Rapport de contrôle d'installations électriques à basse et à très basse tension

RÉF. 88/2025/119143/D01:1

DATE DU CONTRÔLE 29/09/2025 (16:40 - 17:10) AGENT VISITEUR Philippe Da Silva
ADRESSE DU CONTRÔLE Avenue Circulaire 144A (étage 5eme (en sortant de l'ascenseur , porte à droite)) - 1180 Uccle TYPE DE CONTRÔLE Visite de contrôle vente ancienne installation (8.4.2.)

Croquis de position élémentaire et descriptif sommaire des tableaux
 sur base de ce qui est visible et accessible lors du contrôle
 Note : ces croquis ne remplacent pas les schémas unifilaires et de position réglementaires

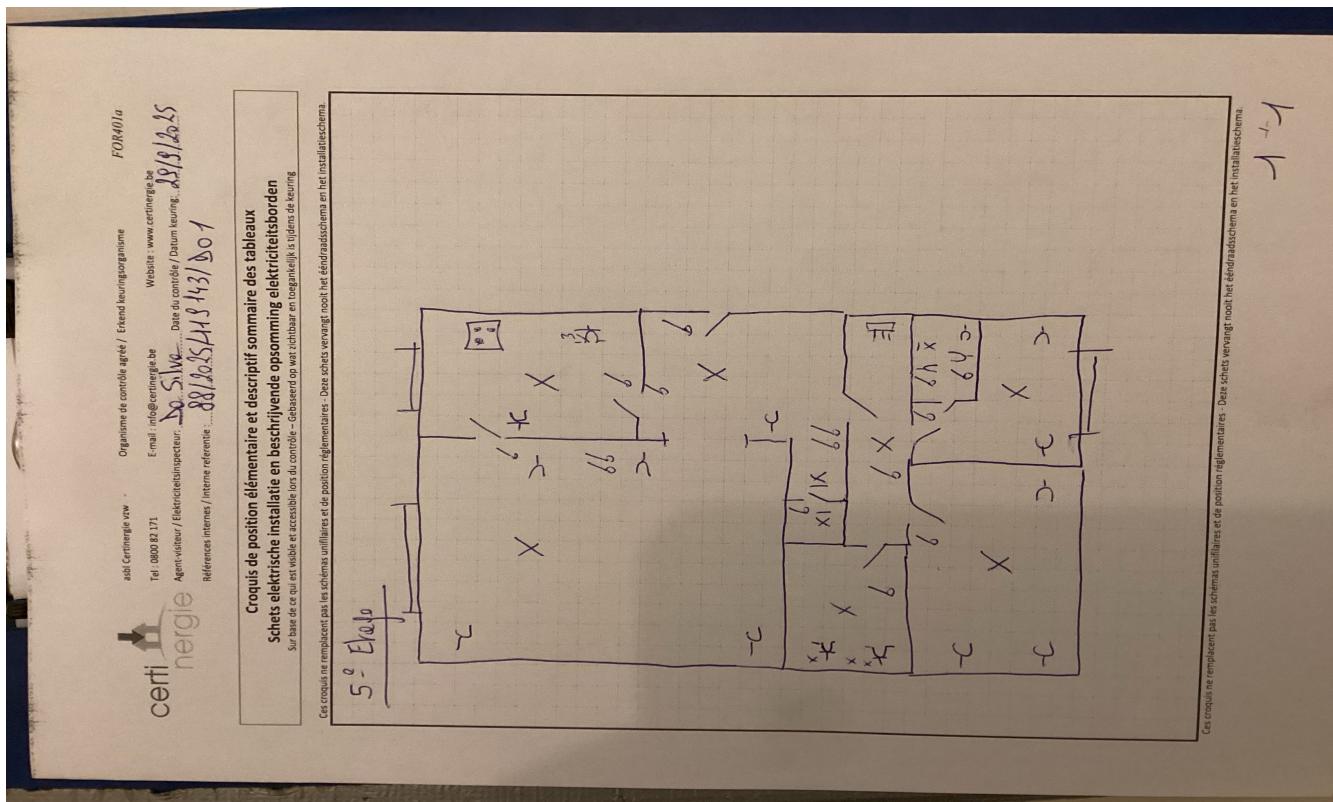
- La tension d'alimentation n'est pas indiquée clairement de manière apparente sur chaque tableau de répartition et de manœuvre. - 3.1.3.3.a
- Les schémas unifilaires et/ou plans de position ne sont pas présents. - 3.1.2.;6.4.6.;6.5.7.;9.1.2.

- Les dispositifs de protection contre les surintensités n'ont pas un pouvoir de fermeture et/ou de coupure minimal de 3000A. - 5.3.5.;8.2.2.
- L'indice de protection contre les contacts directs des luminaires, socles de prises et/ou interrupteurs n'est pas suffisant - il faut placer des globes, des caches, des couvercles adaptés. - 4.2.2

- Il manque des rosaces derrière les prises et/ou interrupteurs en nécessitant. - 1.4.
- Un dispositif de protection à courant différentiel-résiduel à haute ou très haute sensibilité ne protège pas comme il se doit certains circuits où l'eau est présente (facteur d'influences externes AD2 ou plus = locaux humides). - 4.2.4.3.

- Des socles de prise de courant qui ne comportent pas de contact de terre ne sont pas protégés par un dispositif de protection à courant différentiel résiduel à haute ou très haute sensibilité - 4.2.4.3.b

- La section des circuits et/ou le calibre de la protection n'est pas adapté à la puissance des machines qui y sont connectées. - 5.2.1.2.;8.2.2.
- L'intensité nominale des dispositifs de protection à courant différentiel-résiduel n'est pas adaptée à l'intensité nominale du dispositif de protection contre les surintensités placé en série ou à la somme des intensités nominales des dispositifs de protection des circuits situés en aval. - 4.4.1.1.

- Il n'y a pas/plus de porte au tableau. - 5.3.5.1.
- Les circuits, les appareils de coupe et/ou les dispositifs de protection ne sont pas repérés de manière claire et visible. - 3.1.3.

- Il manque des obturateurs dans le tableau électrique. - 4.2.2.1.;4.2.2.3.
- Du câble VTLB et/ou du câble "côte à côte" n'est pas employé et/ou posé comme il est permis. - 5.2

- Un ou des socles de prises de courant ne comportent pas une sécurité enfant. - 4.2.2.3.
- L'utilisation de douilles pour alimenter un point d'éclairage dans l'attente de l'appareil d'éclairage définitif n'est autorisée - 4.2.4.3.a

- Un(des cordons prolongateurs/multiprises sont installés en pose fixe. - 5.3.4.7.
- La section de pontages dans le(s) tableau(x) électrique(s) n'est pas adaptée aux calibres de dispositifs de protection contre les surintensités. - 4.4.1.5.
